PROCEDURA APERTA AI SENSI DELL'ART. 3 COMMA 1 LETT. SSS) E DELL'ART. 60 D.LGS. 50/2016, PER L'AFFIDAMENTO, SULLA BASE DEL CRITERIO DELL'OFFERTA ECONOMICAMENTE PIU' VANTAGGIOSA AI SENSI DELL'ART. 95 DEL D.LGS. 50/2016, DELL'APPALTO DEI LAVORI DI RIQUALIFICAZIONE URBANA DEL QUARTIERE COMPAGNONI – FENULLI II-III-IV STRALCIO – COMPLETAMENTO PALAZZINE ERP 2B-2C. CIG 69489105EF. CUP J84B15000040006

CHIARIMENTO 12

PRU COMPAGNONI V-VI STRALCIO
NUOVA IPOTESI PIANTUMAZIONE
DICEMBRE 2015
LEGENDA

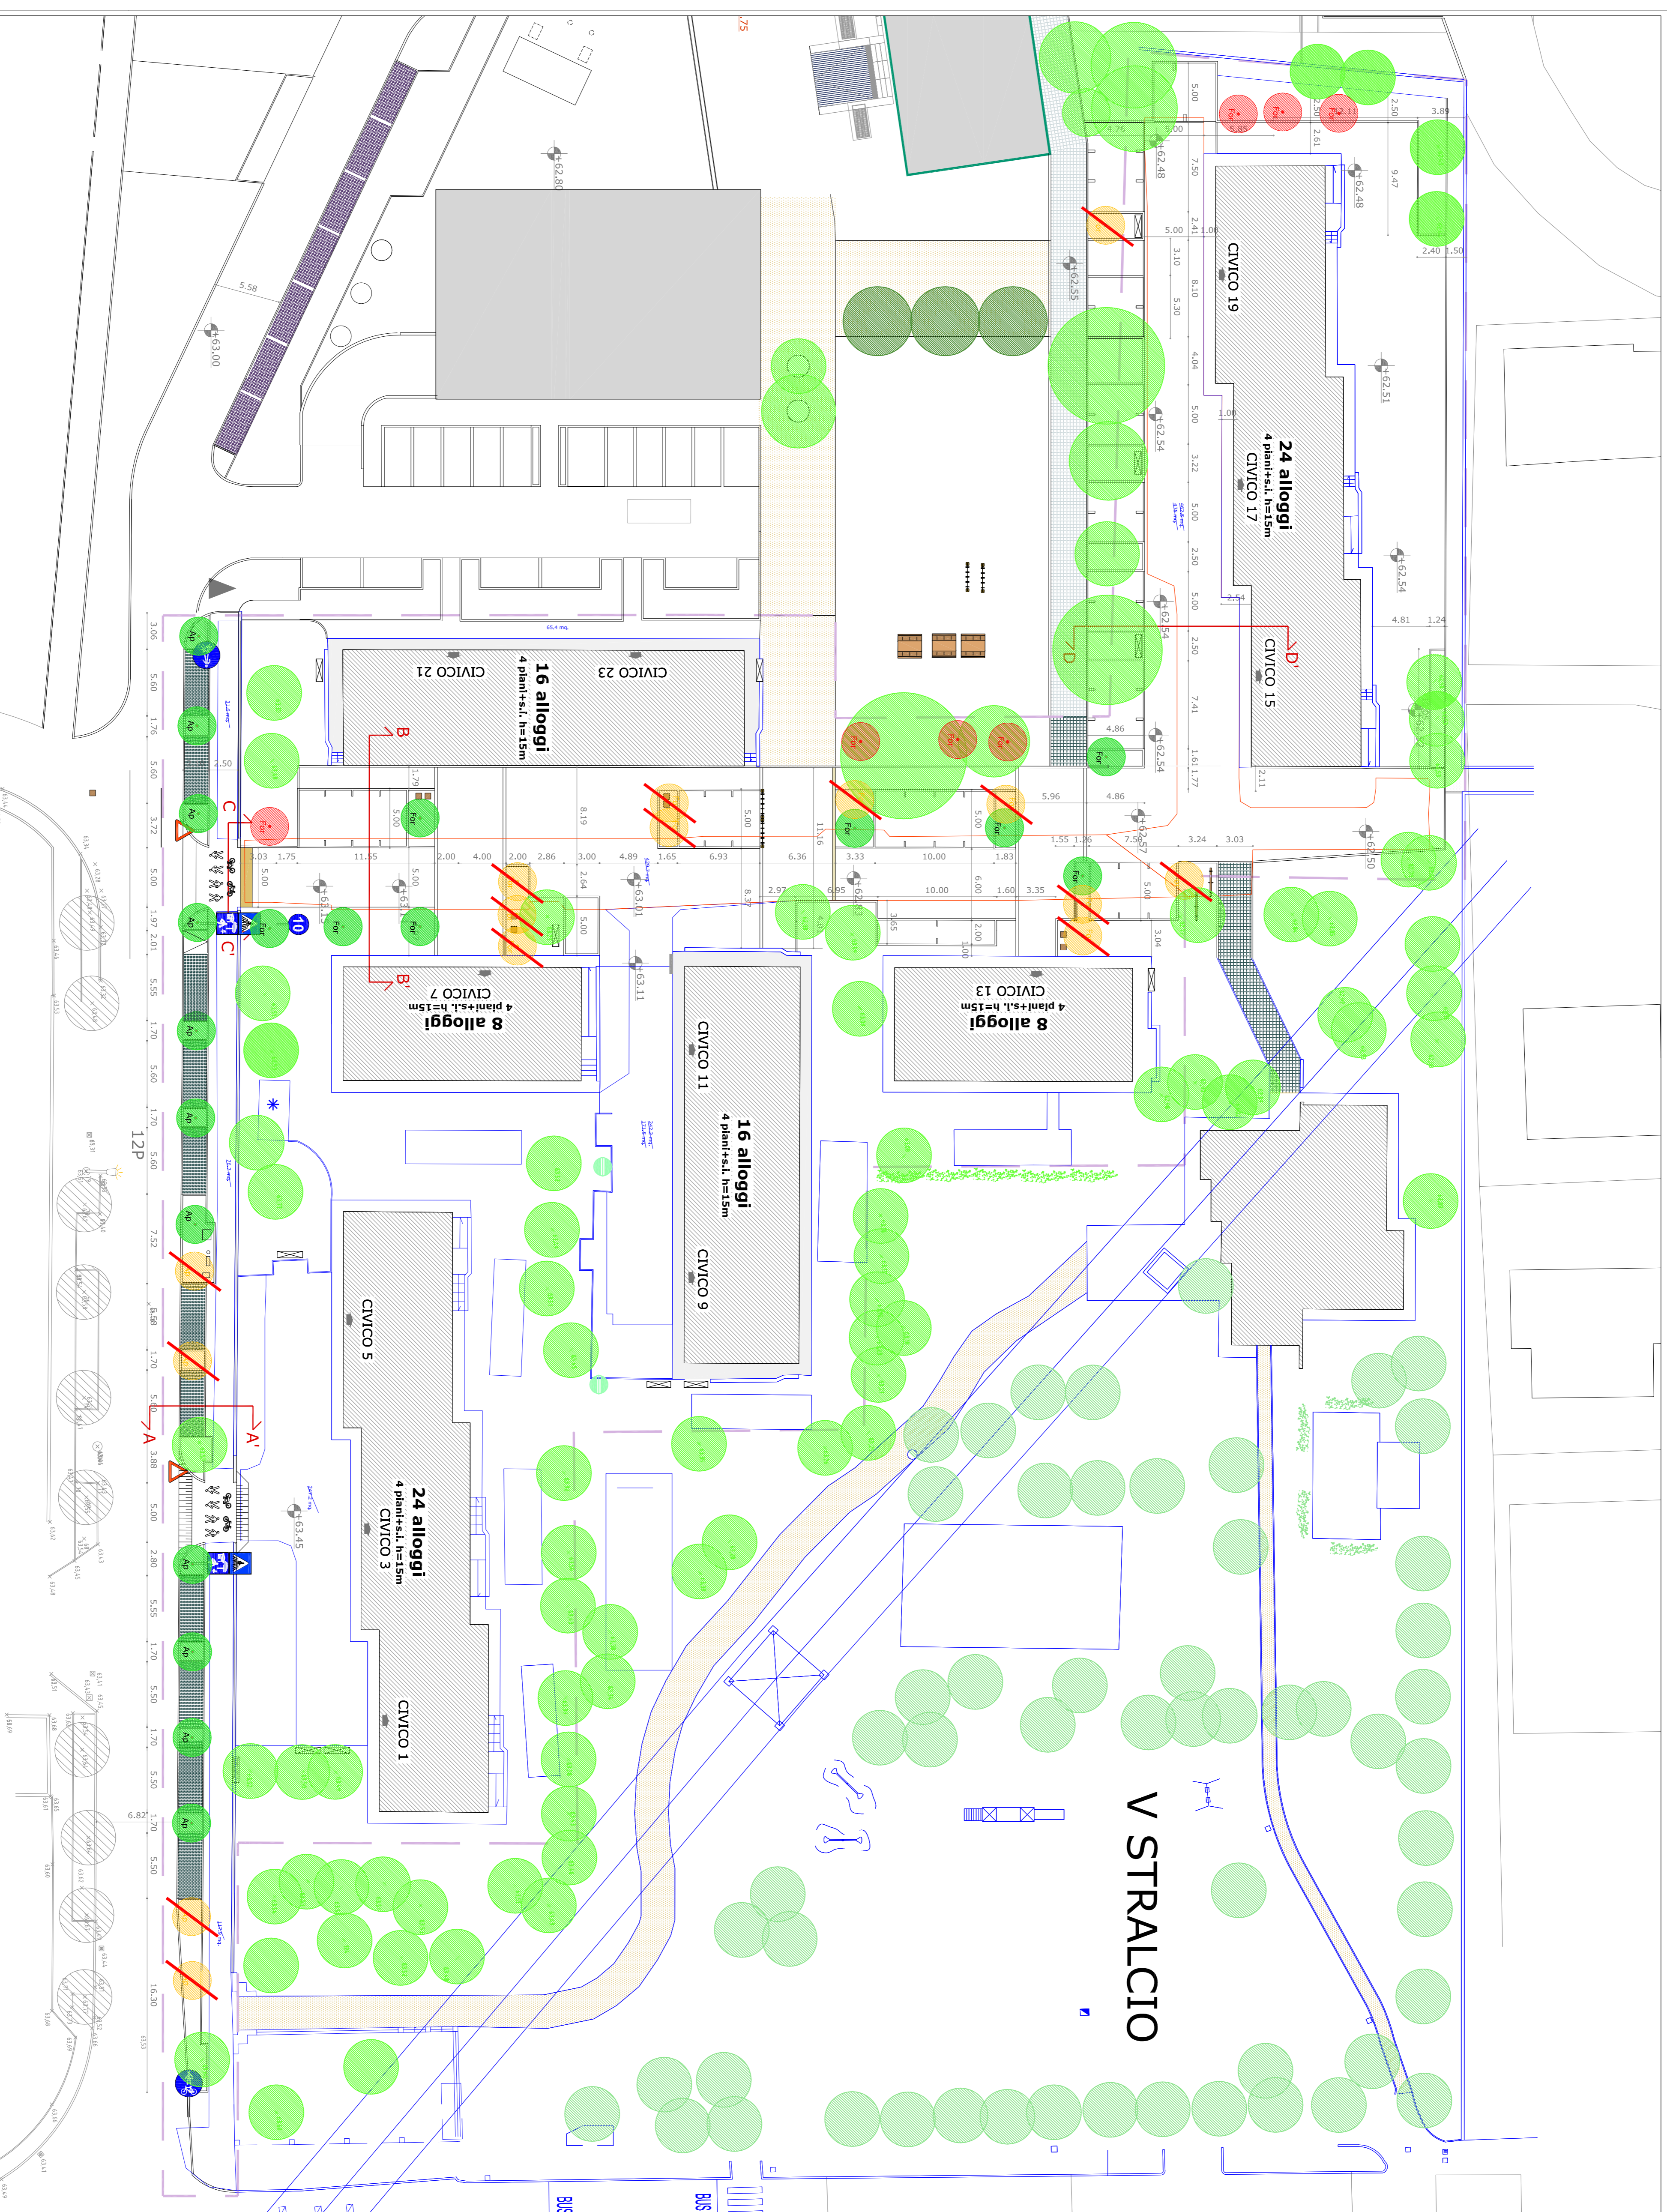
Relativamente al sub criterio 2.5 (percorsi perimetrali al lotto)si chiede nel caso in cui si provveda ad eventuale abbattimento di alberature incongrue (cosi come richiesto) di voler chiarire se queste devono essere sostituite con la medesima essenza o di altra specie ? In questo caso qual'è l'alberature da utilizzare? Visto,inoltre, che nel tratto di recente realizzazione in continuità al tratto oggetto di miglioria di Via Compagnoni sono state utilizzate alberature di specie diverse da quelle esistenti e in tal caso di chiarire di che essenza si tratta .

Le alberature incongrue se abbattute non andranno ovviamente sostituite con la medesima essenza ma con altra prescelta tra quelle previste dal vigente Regolamento del Verde.

A titolo informativo si allegano le schede delle piantumazioni recentemente effettuate nell'ambito dello stesso PRU in aree limitrofe.
